JUSTIFICACIÓN TÉCNICA

NP025 - SUMINISTRO, CONSTRUCCION, TRANSPORTE Y COLOCACIÓN DE CONCRETO DE DURABILIDAD A/C 0,45 RESISTENCIA MINIMA 350 KG/CM2 - PRODUCTO BOMBEABLE, ASENTAMIENTO DE 6" (15CMS) – GRAVA FINA – PRODUCTO BOMBEABLE + ISOFUGE (ADITIVO IMPERMEABILIZANTE INTEGRAL TIPO PLASTOCRETO O SIMILAR), PARA UN MURO CON UN ESPESOR DE 0,30 M, PARA UNA ALTURA DE 4 M, INCLUYE FORMALETA SÚPER T PARA ACABADO A LA VISTA AMBAS CARAS, VIBRADO, TRANSPORTE EXTERNO E INTERNO Y COLOCACIÓN DE LA FORMALETA EN SU SITIO DE ACUERDO A LOS HILOS, MEDIDAS Y TRAZOS INDICADOS EN LOS PLANOS, LO MISMO QUE EL SUMINISTRO, TRANSPORTE EXTERNO E INTERNO Y COLOCACIÓN DENTRO DEL MOLDE POR MEDIOS MANUALES O MECÁNICOS, DEL CONCRETO NECESARIO, EN LAS CARACTERÍSTICAS, SECCIONES Y ESPECIFICACIONES INDICADAS EN LOS PLANOS ESTRUCTURALES DE LA OBRA. EL CONTRATISTA DEBE SUMINISTRAR TAMBIÉN TODOS LOS ELEMENTOS NECESARIOS PARA ASEGURAR LA FORMALETA EN SU SITIO, TALES COMO TACOS, PARALES, PASADORES, TENSORES, ETC., QUE SE REQUIERA. DEBERÁ TAMBIÉN DAR EL CURADO NECESARIO Y RETIRAR LAS FORMALETAS CUANDO EL CONCRETO HAYA ALCANZADO SU CURADO INICIAL. LA INTERVENTORÍA INDICARÁ DONDE Y CUANDO DEBEN HACERSE REPARACIONES U ORDENARÁ

Ilustración 1 Muros Tanques de agua Módulo 3

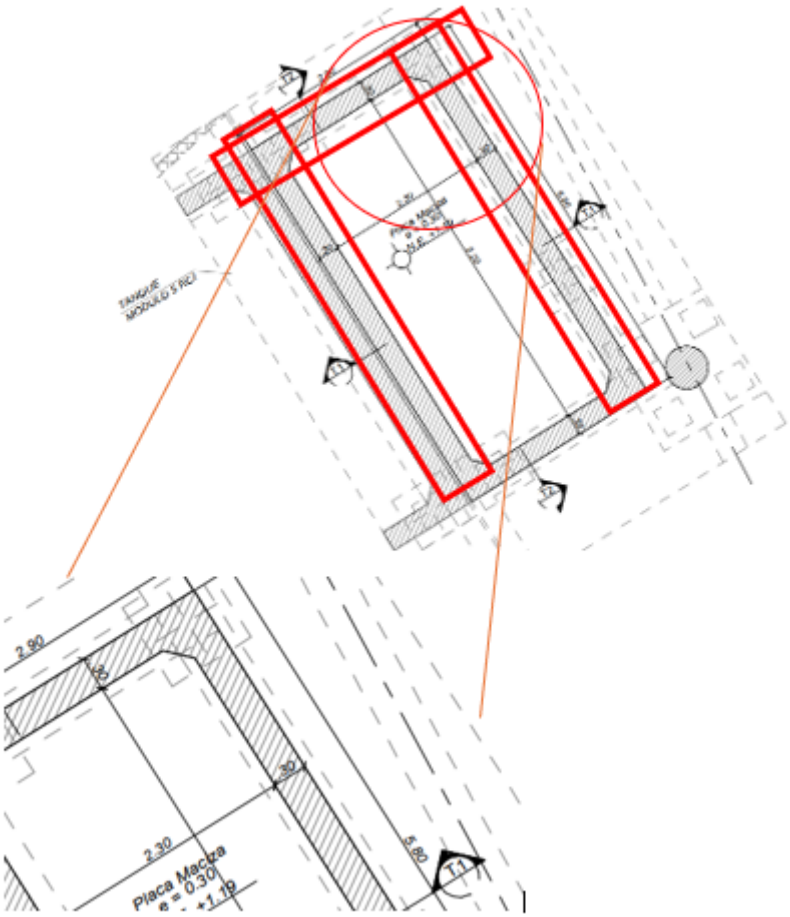
La Unión Temporal Metropolitano Porvenir ha identificado la necesidad de construir un muro en concreto de 0,30 metros de espesor, como parte del proyecto de construcción de los tanques de agua del velódromo. Este muro debe estar construido en un concreto de resistencia mínima de 350 kg/cm (5.000 psi) impermeabilizado integralmente con plastocrete d.m. de Sika o similar el concreto deberá tener una relación agua-cemento igual a 0.45 y tamaño máximo del agregado de 3/4". Esto con el fin de asegurar las condiciones de seguridad y resistencia estructural definidas por el profesional estructural.

Teniendo en cuenta que esta actividad no se tenía contemplada en el presupuesto oficial con las especificaciones técnicas requeridas por el especialista, se solicita

la creación del ítem no previsto NP046 - SUMINISTRO, CONSTRUCCION, TRANSPORTE Y COLOCACIÓN DE CONCRETO DE DURABILIDAD A/C 0,45 RESISTENCIA MINIMA 350 KG/CM2 - PRODUCTO BOMBEABLE, ASENTAMIENTO DE 6” (15CMS) – GRAVA FINA – PRODUCTO BOMBEABLE + ISOFUGE (ADITIVO IMPERMEABILIZANTE INTEGRAL TIPO PLASTOCRETO O SIMILAR), PARA UN MURO CON UN ESPESOR DE 0,30 M, PARA UNA ALTURA DE 4 M, INCLUYE FORMALETA SÚPER T PARA ACABADO A LA VISTA AMBAS CARAS, VIBRADO, TRANSPORTE EXTERNO E INTERNO Y COLOCACIÓN DE LA FORMALETA EN SU SITIO DE ACUERDO A LOS HILOS, MEDIDAS Y TRAZOS INDICADOS EN LOS PLANOS, LO MISMO QUE EL SUMINISTRO, TRANSPORTE EXTERNO E INTERNO Y COLOCACIÓN DENTRO DEL MOLDE POR MEDIOS MANUALES O MECÁNICOS, DEL CONCRETO NECESARIO, EN LAS CARACTERÍSTICAS, SECCIONES Y ESPECIFICACIONES INDICADAS EN LOS PLANOS ESTRUCTURALES DE LA OBRA. EL CONTRATISTA DEBE SUMINISTRAR TAMBIÉN TODOS LOS ELEMENTOS NECESARIOS PARA ASEGURAR LA FORMALETA EN SU SITIO, TALES COMO TACOS, PARALES, PASADORES, TENSORES, ETC., QUE SE REQUIERA. DEBERÁ TAMBIÉN DAR EL CURADO NECESARIO Y RETIRAR LAS FORMALETAS CUANDO EL CONCRETO HAYA ALCANZADO SU CURADO INICIAL. LA INTERVENTORÍA INDICARÁ DONDE Y CUANDO DEBEN HACERSE REPARACIONES U ORDENARÁ LA DEMOLICIÓN Y REPOSICIÓN, POR CUENTA DEL CONTRATISTA, DEL ELEMENTO CUANDO ESTE LO CONSIDERE NECESARIO. EL ACERO DE REFUERZO ESTA INCLUIDO EN SU ÍTEM RESPECTIVO. UND M2.” Esta solicitud se formula con el fin de asegurar que el concreto empleado cumpla con las especificaciones correctas para la resistencia estructural, tal como se ha indicado en los documentos mencionados.
